規格變更通知

BN-W 系列 端子台 大容量型

茲因 BN-W 系列端子台大容量型 BN200 的部分規格有所變更，特此通知。

■ 對象製品

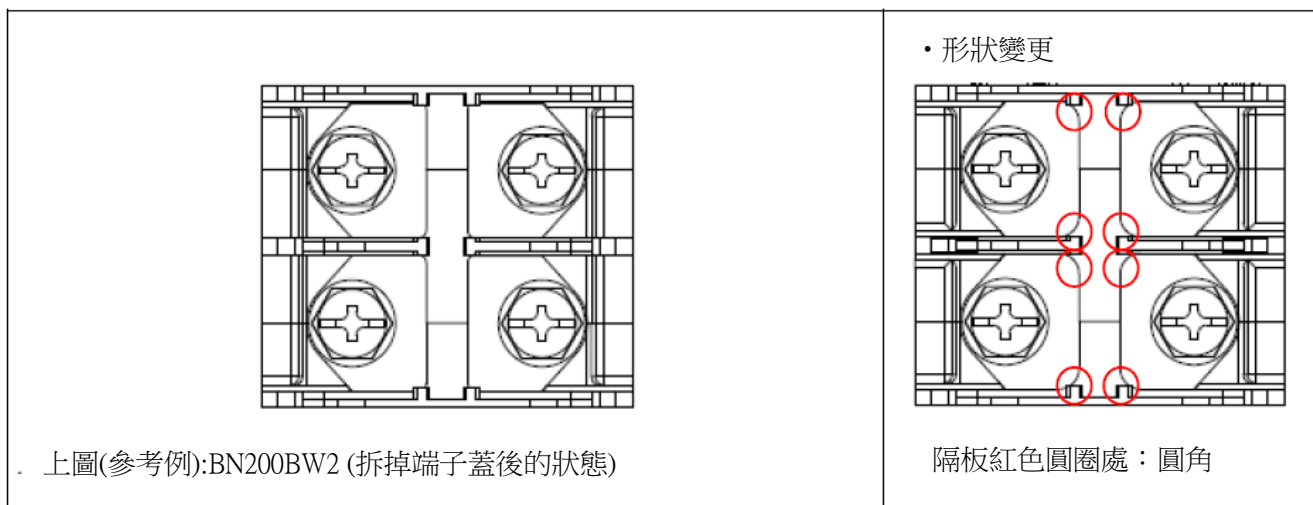
變更本體的形狀、刻印內容、標示內容

變更前		變更後
(螺絲型)	(柱頭螺栓型)	(元件共用)
<p>BN200BW※W□▲</p>   <p>※2: 螺絲型</p>	<p>BN200NW※W□▲</p>   <p>※3: 柱頭螺栓型</p>	<p>• 形狀變更</p>  <p>• 刻印內容變更【型號併記】</p>  <p>※1: 社名新商標 ※2: 螺絲型 ※3: 柱頭螺栓型 ※4: JIS 額定絕緣電壓</p>
<p>JIS 額定絕緣電壓</p> <p>600Vmax. 100 mm²</p>		<p>• 標示內容變更(※4)</p> <p>800Vmax. 100 mm²</p>

- (1) 由於端子台的 JIS 規格變更(JISC2811→JISC8201-7-1)，因此變更額定絕緣電壓的標示內容。
- (2) BN-W 螺絲型及柱頭螺栓型的本體元件共用，因此型號併記且修正社名商標。
- (3) 提升生產性。
